Redegjørelse søknad om igangsettingstillatelse – sak 21/9911

Det søkes med dette om igangsettelse av reparasjonsarbeid og økt byggehøyde av brygge ved gbnr. 120/104, Haugen 33.

Oppriss oppbygget brygge med «treskjørt»:

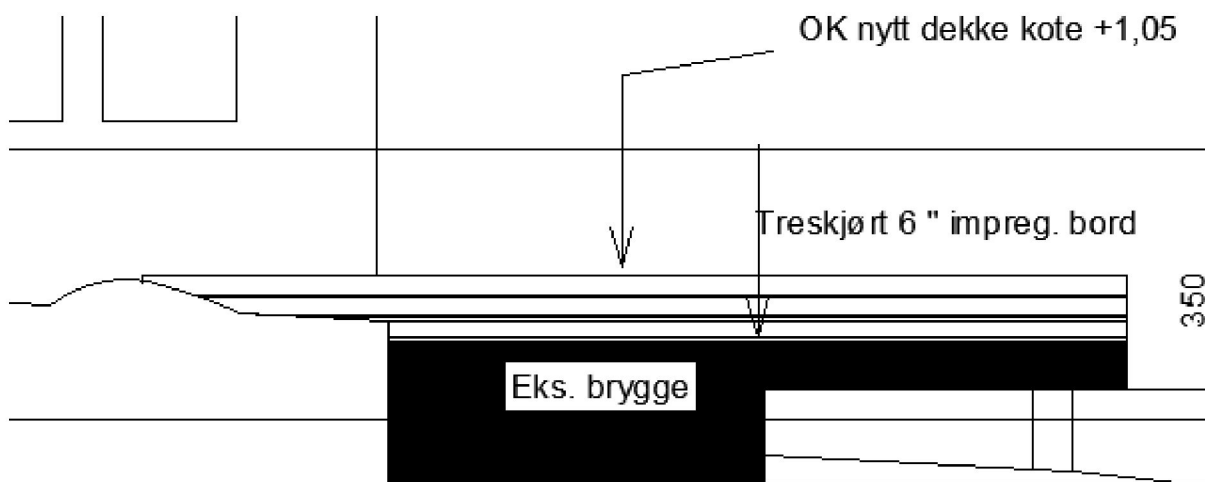
- 1 Endret utførelse bra betongpåstøp til oppbygget tredekke.

Bryggen planlegges nå utført i trematerialer i stedet for betongpåstøp.
Treverket boltefoankres i eks. betongbrygge for oppdrift ved flo/stormflo.

Mot sjøsiden monteres «treskjørt» med 6'' bord montert til ca. 200 mm nedenfor topp nivå eks. brygge.

Dette for å redusere påført vekt, og som også gir et mer estetisk tiltalende uttrykk.
